## Memorandum nr. 02543-04-mem-2021-01v0.1

Betreft : Overdrukrooster/lichtstraten en brand zonnepanelen  
Smartlog Europoort II  
Datum : 19-10-2021  
Opgesteld door : ing. J.M. (Martin) van Herk  
Aan : De 2E | Sunrock  
Kopie aan : --  
Bijlage(n) : --

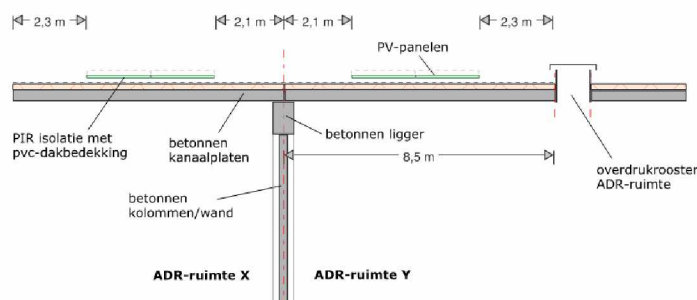
1. Is het risico van brand in zonnepanelen t.o.v. de overdrukroosters/lichtstraten voldoende geborgd en welke voorwaarden zijn daaraan gekoppeld.
2. Is er sprake van gelijkwaardigheid op gelijkwaardigheid in relatie tot artikel 3.8 van de rapportage brandveiligheid

In de risicoanalyse (art. 5.6.1) is reeds ingegaan op de afstand tussen de zonnepaneelvel- den en de lichtstraten of overdrukroosters. De afstand van 1,2 meter is benodigd om brandoverslag tussen de zonnepaneelvel- den onderling maar ook naar lichtstraten of over- drukroosters te voorkomen. In het project zijn de afstanden tot aan de lichtstraten mini- maal 2,0 meter en de afstand tot aan de overdrukroosters minimaal 2,3 meter.

De afstand van 1,2 meter is afkomstig uit de FM 1-15 (versie feb 2020 art. 2.1.2.5.), idem in meest recente versie jan 2021. Door de gekozen afstanden binnen het project wordt branduitbreiding via de lichtstraten of de overdrukroosters voorkomen.

In rapportages brandveiligheid nr. 02543-01-rap-(02 en 03)v1.1 d.d. 16-04-2018 (onderdeel van de omgevingsvergunning) is in art. 3.8 een gelijkwaardige oplossing PGS 15 uitgewerkt. Hier is de afwijking t.o.v. bijlage F2.4 van de oude PGS15;2011 omschreven. Formeel was dat niet nodig, maar omdat de PGS14;2017 (versie 1.0) pas recent gepubliceerd was is wel gekozen om dit transparant toe te lichten. Reden was dat de PGS14;2017 geen eis van 30 minuten meer kent naar een buitenruimte.

Ook al is er formeel geen gelijkwaardigheid meer benodigd is dit ook niet relevant voor het vraagstuk brand in zonnepanelen. De gelijkwaardigheid heeft betrekking op het scenario brand in de ruimte terwijl bij zonnepanelen er sprake is van het scenario brand op het dak.

Er is dus per definitie geen sprake van gelijkwaardigheid op gelijkwaardigheid op grond van de verleende omgevingsvergunning.
